Projet d'aménagement des berges de la Robine

Mémoire de réponse à l'avis du CNPN

Commune de Narbonne (11)

Mai 2024

Illustration du faisceau de la voie verte avenue Me Hubert Mouly, 3 mètres de large, protégée de part et d'autre par une bande végétalisée

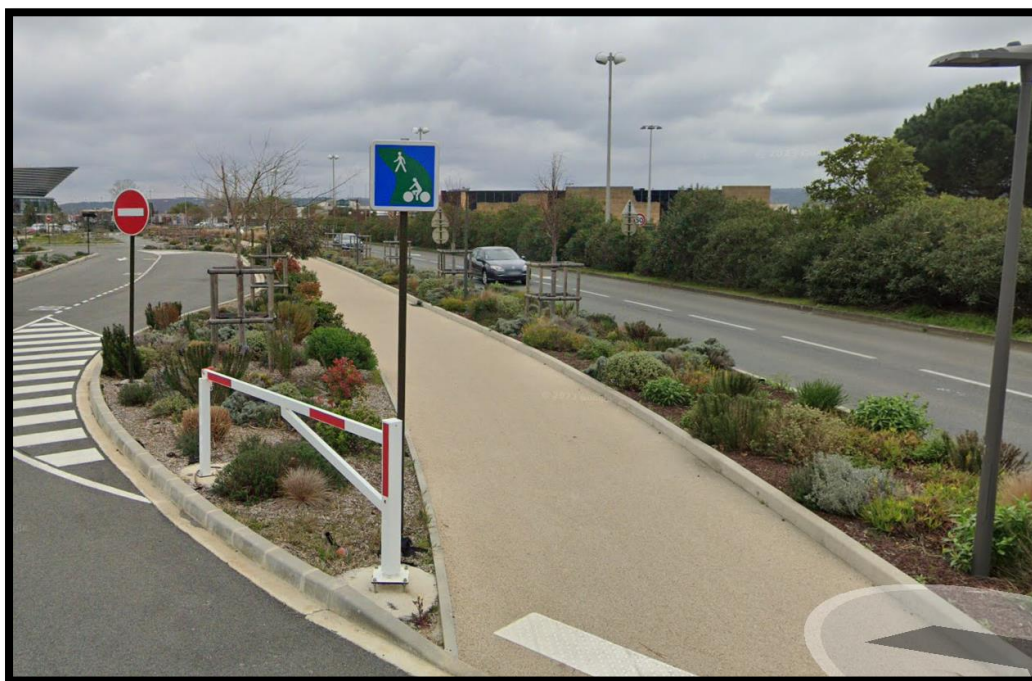
Le CNPN reconnaît les raisons impératives d'intérêt public majeur que constituent le développement de transports « doux » en zone urbaine et la sécurisation de sites visant à maintenir certaines activités anthropiques. Il note cependant que le maître d'ouvrage justifie son projet par l'augmentation de l'usage et de la fréquentation des berges du canal, compte tenu de l'urbanisation de la ZAC et des flux que génèrent le musée Narbo Via et le théâtre.

Cette mutation de l'usage du site était prévisible ; et ses incidences sur les espèces protégées pouvaient être anticipées lors de l'instruction de l'autorisation environnementale et de la demande de dérogation « espèces protégées » pour la ZAC. Des alternatives à l'aménagement du canal, via l'équipement du réseau viaire développé par ailleurs, auraient pu et pourraient être encore recherchées. En outre, les menaces d'effondrement des berges ne sont techniquement pas démontrées dans le dossier (les 3 photos présentées en page 16 ne montrent aucun risque pour les riverains) ; ce qui ne permet pas de vérifier l'opportunité de les consolider. Sachant que ces dernières constituent des habitats aquatiques et semi-aquatiques et des supports de vie pour nombre d'espèces inféodées à ces milieux, l'évaluation de ce risque d'effondrement et d'insécurité du public aurait dû être approfondie.

La voie verte est représentée par le cordon vert sur le plan ci-dessous. Le projet d'aménagement des berges est le cordon rouge.

L'objectif est bien de répartir les flux avec des usages visant l'efficacité par le biais de la voie verte de l'avenue Me Hubert Mouly qui est bien présente sur tout le linéaire de la ZAC et donc du projet en cours.

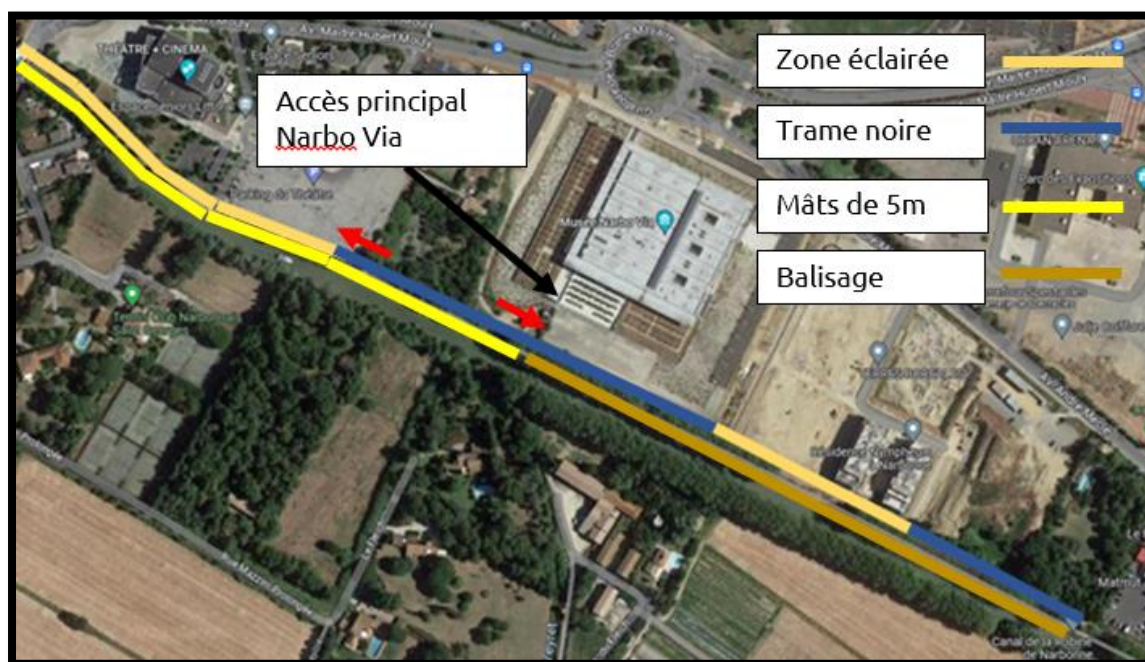
- un choix d'éclairage public impactant la trame noire sur une partie du linéaire aménagé, reste injustifié.

Actuellement la trame noire n'est pas continue sur l'aménagement, en effet les points lumineux suivants (étoiles rouges et jaunes) sont présents.

Le projet retient la création d'un éclairage impactant pour la trame noire sur seulement 150 mètres linéaires (le projet représente 800 mètres linéaires de berges).

Le plan ci-dessous schématise les zones par type d'éclairage existant avant le projet, en superposition de la trame noire actuelle. Il fait apparaître le linéaire d'éclairage créé par le projet (flèches rouges) d'environ 150 mètres qui constituerait une rupture de la trame noire actuelle.

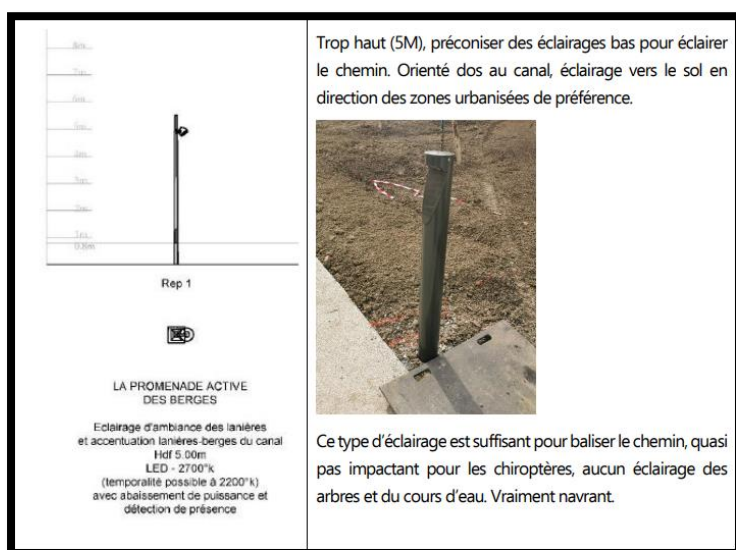
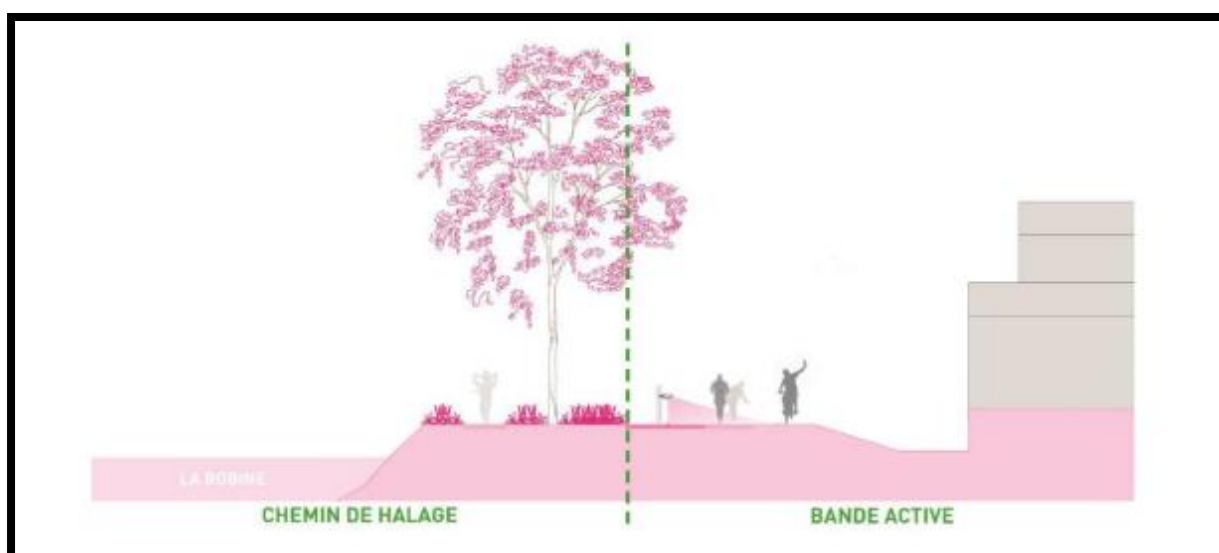
Enfin, l'éclairage devra respecter *a minima* les conditions prévues à l'arrêté ministériel du 27 décembre 2018 relatif à la prévention, à la réduction et à la limitation des nuisances lumineuses. La gestion de l'éclairage artificiel sur l'ensemble du linéaire concerné par le projet devra reprendre les recommandations inscrites au guide « Trame noire : méthodes d'élaboration et outils pour sa mise en œuvre » (Sordello et al., 2021). Pour être éligibles à la réduction, les mesures liées à l'éclairage doivent aller au-delà de la réglementation.

Les périodes d'activité des chiroptères, de 21h30 à minuit et de 04h à 6h impliqueraient une extinction de l'éclairage public *a minima* sur ces créneaux.

Actuellement la Ville ne pratique pas d'extinction de l'éclairage public mais a mis en place une politique de gradation avec des réductions allant jusqu'à 30% de la puissance nominale au cœur de la nuit. Cela est guidé à la fois pour la sobriété énergétique et les prescriptions de l'arrêté du 27 décembre 2018.

Sur ce projet particulier, la gradation ira jusqu'à 10% de la puissance nominale de 00h à 6h afin de prendre en compte, même partiellement les enjeux écologiques.
